Blindajes Zumaya — plano BIND 28-10-26 vs. propuestas GAMMA

Oct 28, 2026 · @Calitos

El DWG del 28-10-26 ya incorpora las propuestas de GAMMA en tabiques de alta densidad. En general coincide con el PDF del 28/10/2026. Tres puntos deciden espesores: el apilamiento real sobre el linac, los criterios de ocupación que usó GAMMA y el búnker del ciclotrón, que no está dibujado.

PB — N.P.T. +10.35 m (rojo discontinuo: huella de linac, Gamma Knife y zona del ciclotrón de PB)

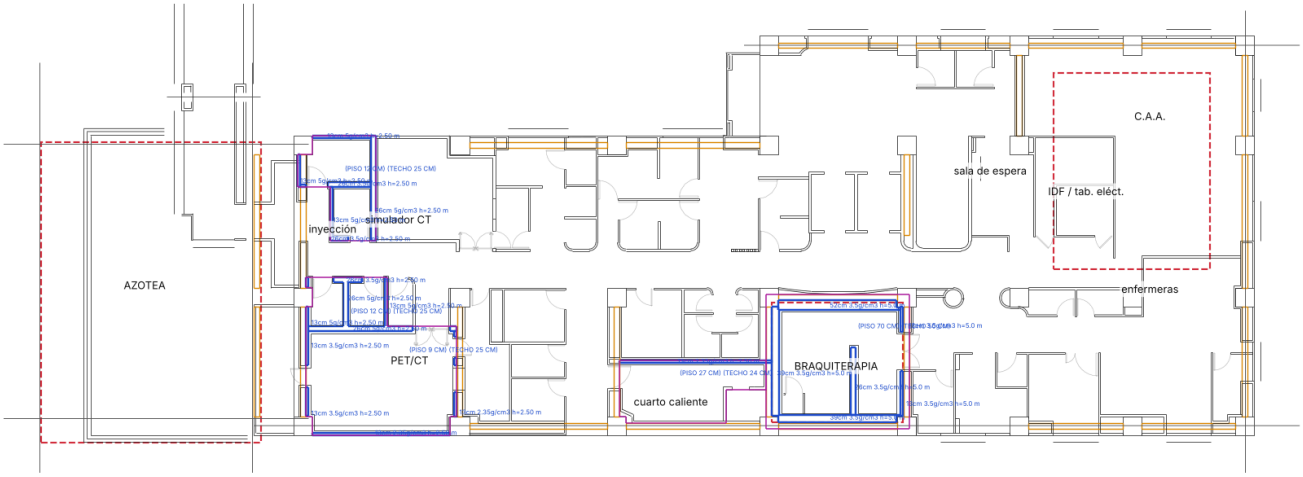
- **El linac sí tiene ocupación encima.** En el plano, arriba del linac hay sala de espera, IDF, tablero eléctrico y C.A.A., tanto en la planta N1 como en el CORTE GENERAL 03. El PDF de GAMMA también dice «arriba sala de espera». Esto contradice la premisa de «área verde» y es lo que obliga a usar 5,5 g/cm³.

La premisa de colindancias se cumple en todas las áreas salvo en el linac, donde el plano pone ocupación plena encima. Para cruzar las plantas se alinearon las columnas de todos los niveles, de modo que una misma (x, y) es el mismo punto en PB, N1, N2 y N3.

Ciclotrón: simulación Monte Carlo con la geometría IBA

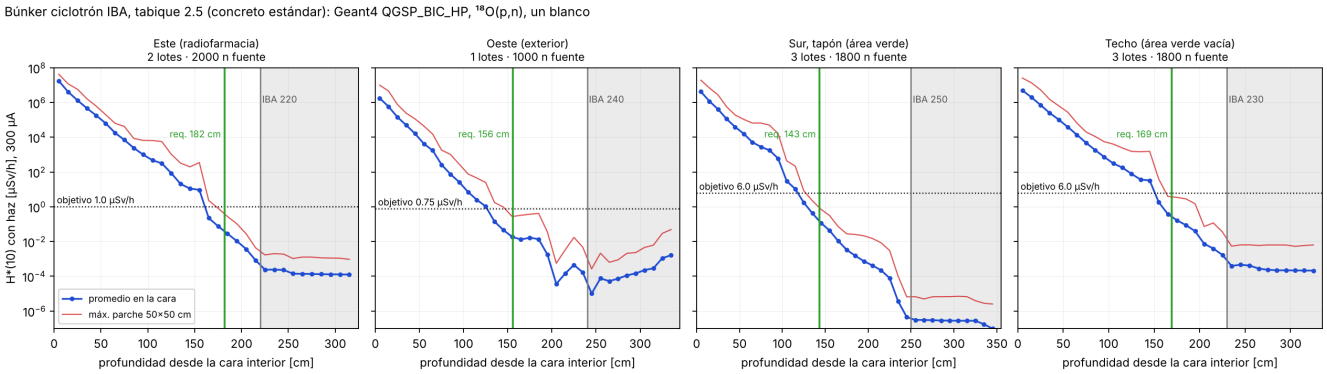
Los muros de IBA están sobrados en las cuatro caras. Con tabique 2.5 (concreto estándar), 300 µA en un blanco y área verde vacía en el techo, la dosis exterior con los espesores IBA queda entre 0.0000003 y 0.0004 µSv/h, de 3.5 a 7 décadas bajo el objetivo. El espesor recomendado ahorra de 25 a 94 cm por cara.

Cara	IBA/GAMMA	Dosis exterior con IBA (prom. / máx. parche)	Objetivo	MC directo	MC ajuste	F88 (losa)	Recomendado (módulos 13 cm)	Ahorro
Este (radiofarmacia, T 1)	2.20 m	2.4e-4 / 2.0e-3 µSv/h	1.0 µSv/h	1.82 m	1.95 m	1.82 m	**1.95 m**	25 cm
Oeste (exterior, T 1/5)	2.40 m	4.6e-5 / 2.1e-3 µSv/h	0.75 µSv/h	1.56 m (1 lote)	—	1.82 m	**1.82 m**	58 cm
Sur, tapón (área verde, T 1/40)	2.50 m	3.0e-7 / 6.7e-6 µSv/h	6 µSv/h	1.43 m	1.43 m	1.56 m	**1.56 m**	94 cm

Cara	IBA/GAMMA	Dosis exterior con IBA (prom. / máx. parche)	Objetivo	MC directo	MC ajuste	F88 (losa)	Recomendado (módulos 13 cm)	Ahorro
Techo (área verde vacía, T 1/40)	2.30 m	4.2e-4 / 6.4e-3 µSv/h	6 µSv/h	1.69 m	1.82 m	1.56 m	**1.82 m**	48 cm

- **Cómo se eligió.** El recomendado es el mayor de tres métodos: el máximo en parches de 50×50 cm (directo), el ajuste exponencial del promedio, y el escalado F88 desde la losa infinita. El directo cuenta los puntos calientes, no solo el promedio.

- **Estadística.** Este: 2 lotes (2 000 neutrones fuente). Oeste: 1 lote. Sur y techo: 3 lotes cada uno. En los perfiles hay escalones de un factor ~40 en 10 cm (este a 160 cm, techo a 150 cm). Un escalón así no es físico: viene de pocas historias de peso alto, y por eso se toma el mayor de los tres métodos. Más lotes pueden bajar un módulo en este y techo.

- **Oeste.** Hasta tener su segundo lote, se queda en 1.82 m (F88). El MC sugiere 1.56–1.69 m porque esa cara está detrás del blanco, con ~10× menos fluencia de entrada.

Planta baja AR-IN-PB-1-01.

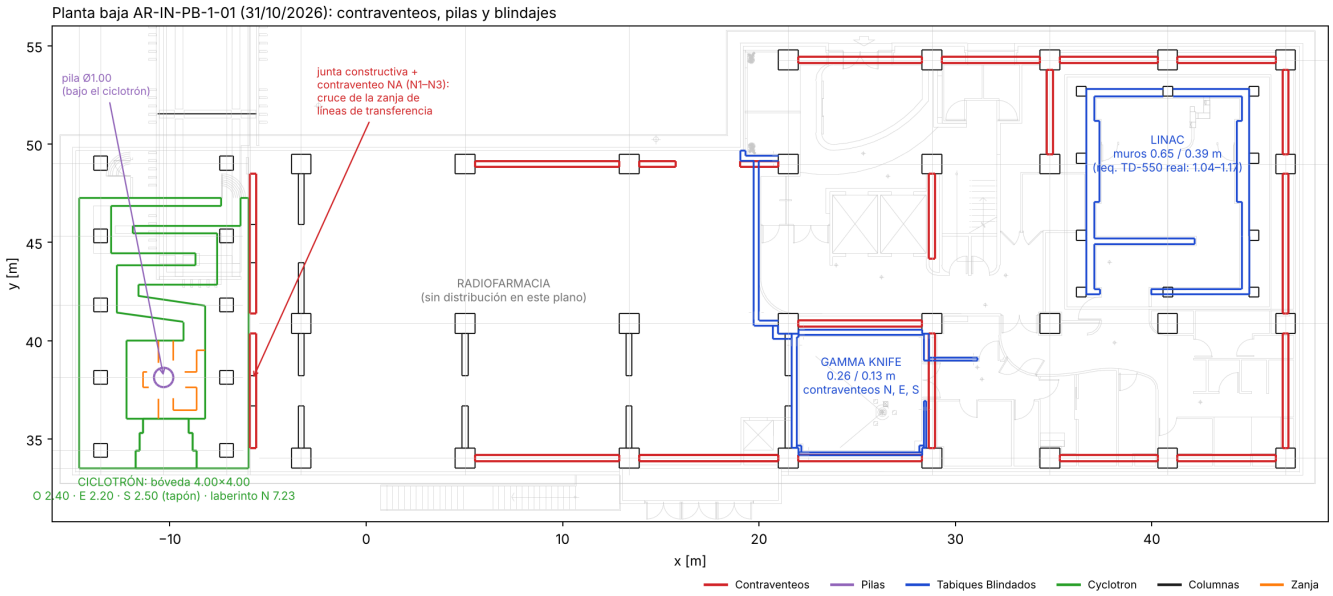
- Ciclotrón:
  - Bóveda de 4.00×4.00 m con muros O 2.40, E 2.20 y S 2.50 (tapón escalonado) y laberinto norte de 7.23 m con salida de 1.00 m al NE. La bóveda pasa de 3.94 a 4.00 m; los espesores no cambian.

- Tiene marco propio (ejes CA–CD) y junta constructiva con el edificio. Las columnas de los ejes CB y CD quedan embebidas en los muros.
  - Hay una pila Ø1.00 m bajo el ciclotrón.

- Contraventeos nuevos en NA (junto a la junta, N1–N3), N1, N3, N4, NF, NG, NI y N2 (NE–NF).
- Gamma Knife: contraventeado al norte, este y sur. El del este queda a 2 cm del muro de 13 cm, así que un engrosamiento solo podría crecer hacia dentro.

- Linac: muros de 0.65 m (franja primaria) y 0.39 m dibujados. Los contraventeos NI y N4 quedan a 1.7 y 1.3 m, de modo que caben los espesores reales TD-550 (1.04–1.17 m).

- La zanja de líneas de transferencia sale por el muro este del ciclotrón hacia la radiofarmacia, justo bajo la crujía contraventeada NA N1–N2: hay que coordinar el paso bajo la contratrabe y la junta.

- La radiofarmacia aún no tiene distribución en este plano.
